ECE/TRANS/WP.29/2009/104  
23 juillet 2009

Proposition de série 03 d'amendements au Règlement n° 107  
(Véhicules des catégories M<sub>2</sub> et M<sub>3</sub>)

Communication du Groupe de travail des dispositions générales de sécurité\*

Modèle A

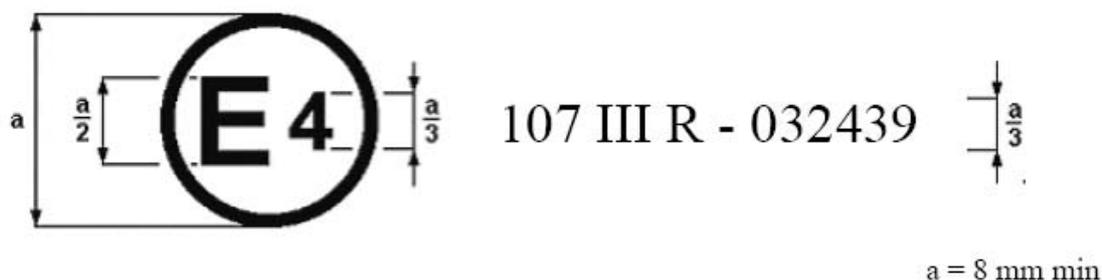
La marque d'homologation ci-dessus, apposée sur un véhicule, indique que le type de ce véhicule a été, en ce qui concerne ses caractéristiques de construction, homologué aux Pays-Bas (E4) pour la classe III, en application du Règlement n° 107, sous le numéro 032439. Ce numéro indique que l'homologation a été délivrée conformément aux prescriptions du Règlement n° 107 tel que modifié par la série 03 d'amendements.

Modèle B

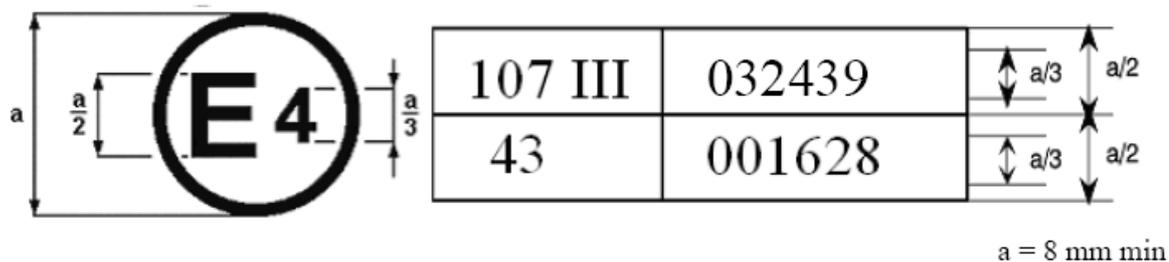
La marque d'homologation ci-dessus, apposée sur un véhicule, indique que le type de ce véhicule a été homologué aux Pays-Bas (E4), en application des Règlements n°s 107 et 43\*. Les deux premiers chiffres des numéros d'homologation indiquent qu'aux dates où les homologations ont été accordées, le Règlement n° 107 incluait la série 03 d'amendements et le Règlement n° 43 était sous sa forme originale.
